## INFORMAZIONE ALLA POPOLAZIONE

### Riqualifica Via San Gottardo Misura PALoc 3 TIM 21.4

#### Fermata bus direzione Bellinzona

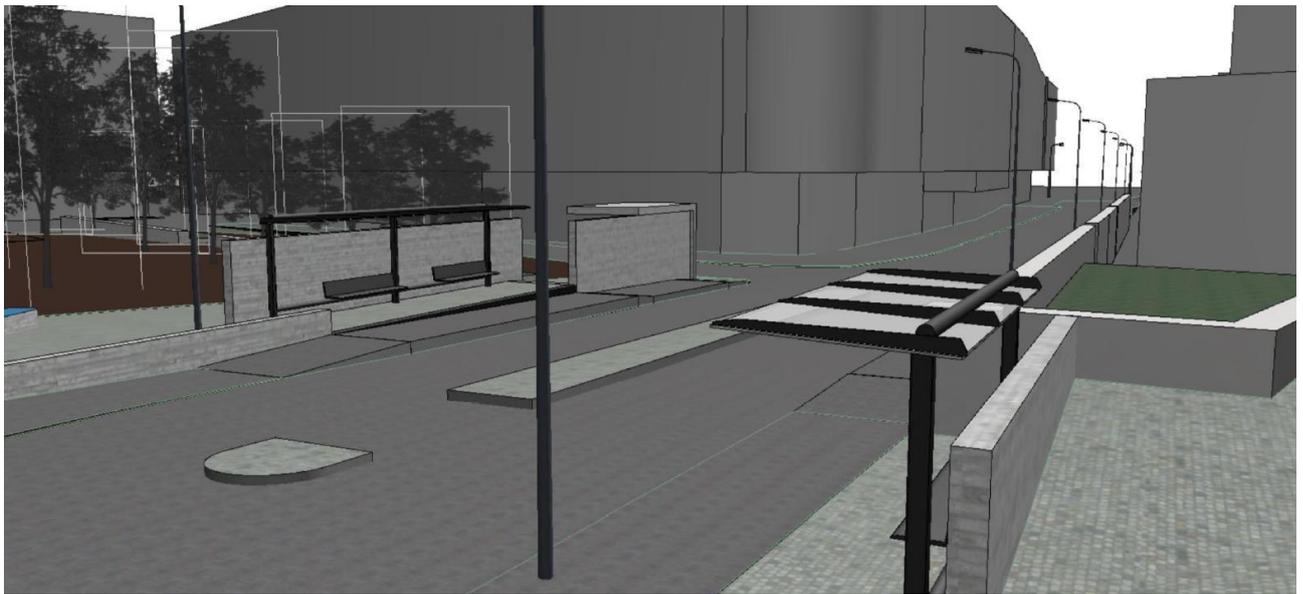
- 1 pensilina d'attesa doppia;
- sostituzione dei muretti previsti inizialmente con una struttura in cemento armato (quota corona 218.65) con conseguente rinuncia alla posa di un vetro a tergo della pensilina, sostituito dalla parete in CA.

*Estratto della variante di progetto presentata*

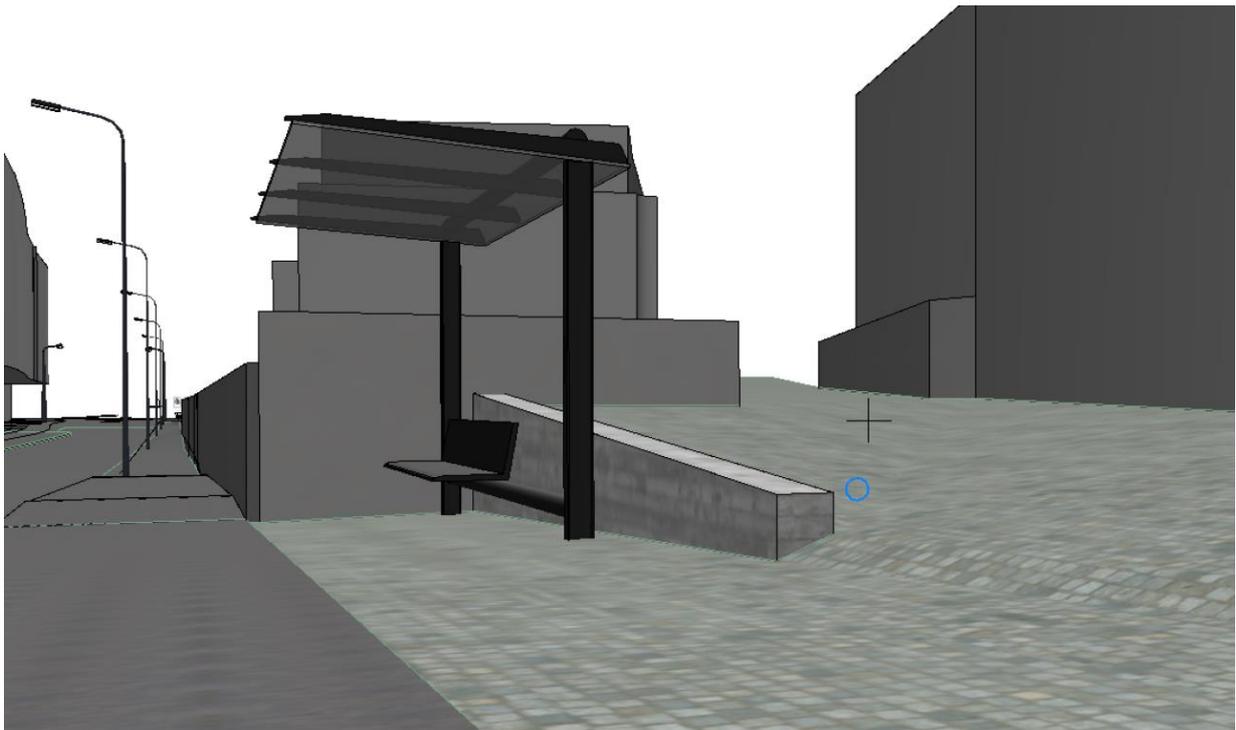
- demolizione del muro esistente di sostegno di Via alle Pergole per evitare il "buco" sul retro della pensilina (sicurezza per pedoni in transito su Via alle Pergole);
- creazione di un nuovo muro in CA dietro la pensilina (parallelo a Via San Gottardo) con maggior altezza della corona (quota corona + 218.41) per impedire la caduta di chi transita in Via alle Pergole.

L'e-mail redatta dai progettisti, spedita successivamente alla riunione del 6 marzo 2023 e contenente la descrizione della modifica di progetto ed il rendering è stata in seguito condivisa con tutti i municipali e la modifica è stata discussa e approvata dal Municipio senza obiezione alcuna nonostante la decisione non sia stata formalizzata. Di seguito l'estratto del rendering della variante di progetto:

Giovedì 12 ottobre, con effetto da venerdì 13 ottobre 2023, il Municipio ha ordinato il fermo lavori. Preso coscienza della situazione, l'Esecutivo e i progettisti hanno deciso di analizzare nuovamente la stessa. Lunedì 16 ottobre 2023, dunque, è stato organizzato un incontro urgente con i progettisti e sono state trovate nuove soluzioni che permettessero una maggior integrazione di alcune modifiche con la situazione in essere senza stravolgere completamente i lavori già effettuati. La soluzione trovata, dunque, permetterà di rispettare il progetto stradale ma al contempo di migliorare alcuni aspetti che sono stati approfonditi nella fase esecutiva. Le modifiche, nonché alcuni lavori inizialmente già effettuati, non porteranno costi aggiuntivi a carico del nostro Comune. Mercoledì 25 ottobre 2023 i lavori sono ripresi e saranno conclusi entro fine 2023 come da estratti sottostanti:
